REPÚBLICA DE COLOMBIA
SUPERINTENDENCIA DE INDUSTRIA Y COMERCIO
RESOLUCIÓN N.º 27604
Por la cual se niega una patente de invención

PRIMERO: Que mediante escrito radicado en esta Superintendencia el 12 de agosto de 2003, bajo el número 03069135, se presentó la solicitud de patente de invención titulada: "PIEZA ANULAR PARA ELIMINAR RUIDOS EN LAS SUSPENSIONES DE AUTOMOTORES".

REPÚBLICA DE COLOMBIA
SUPERINTENDENCIA DE INDUSTRIA Y COMERCIO
RESOLUCIÓN N° 27604
Por la cual se niega una patente de invención

Figura 2 del documento D1

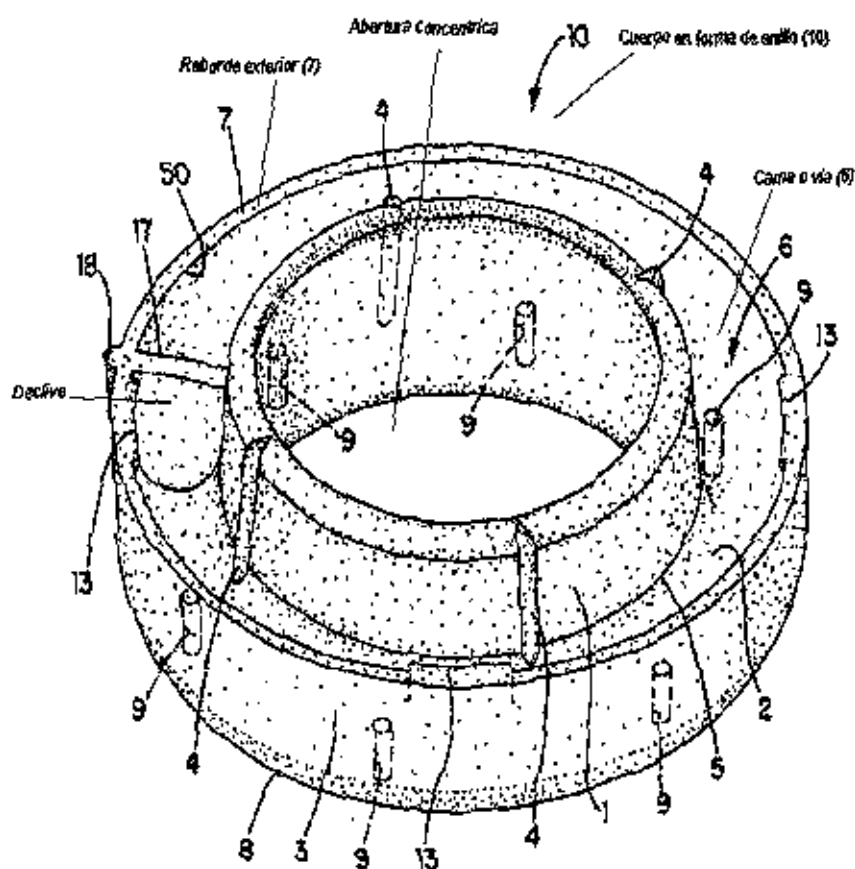
Ahora bien, al comparar elemento por elemento de la invención tal como están definidos en la reivindicación uno (1, folio 49), con el documento D1, se encuentra que el mencionado documento revela todos los elementos y las características de dicha reivindicación, donde D1 contiene:

REIVINDICACION 1	D1
1) Una pieza aisladora de ruidos en la suspensión de un vehículo que se adapta entre el extremo del resorte y la copela,	SI Elemento 10, figura 2; ver resaltados folios 41-42.
2) Con capacidad de deformación y recuperación de su forma original, que se caracteriza principalmente por comprender un cuerpo de material elastomérico de forma anular	SI Elementos 10, figura 2; ver resaltados folios 40-41.
3) Entre cuyos bordes interior y exterior se conforma una cama o asiento para soportar el extremo de un resorte y un declive en dicha cama o asiento que actúa como tope de adaptación y retención de la pieza aisladora sobre la copela del vehículo.	SI Elementos 2, 6, 17 y 18 figura 2; ver resaltados folios 40-42

De acuerdo con lo anterior, todos los elementos que forman parte del "PIEZA ANULAR PARA ELIMINAR RUIDOS EN LAS SUSPENSIONES DE AUTOMOTORES" mostrados en las reivindicaciones 1 y 2 (folio 49), ya fueron divulgados en D1, razón por la cual se puede concluir que D1 destruye la novedad de la invención en estudio.

Sobre esta afirmación, es importante anotar que la misma no procede, porque del documento D1 perfectamente se puede deducir que el aislador (10) posee un sistema de posicionamiento donde se encuentra el punto de localización o borde (17) que permite la correcta ubicación del extremo del resorte (40) sobre el asiento (2) del aislador (10) cuando sea montado en la suspensión de vehículo (12) (ver resaltados en el antecedente D1, concretamente en los folios 41 y 42, figura 2, elementos 2, 17 y 18).

Adicionalmente, la figura 2 (ver D1, folio 39) es bastante descriptiva al revelar la forma helicoidal o en espiral de la cama o asiento (2, 6) y demuestra además un declive en dicha cama justo en el punto de localización (17).

Siendo ello así, los argumentos presentados por el solicitante no pueden ser aceptados por este Despacho, ya que el documento D1 destruye integralmente la novedad del objeto de la solicitud, tal como esta definido en las reivindicaciones uno y dos (1 y 2, folio 49) del expediente en estudio.
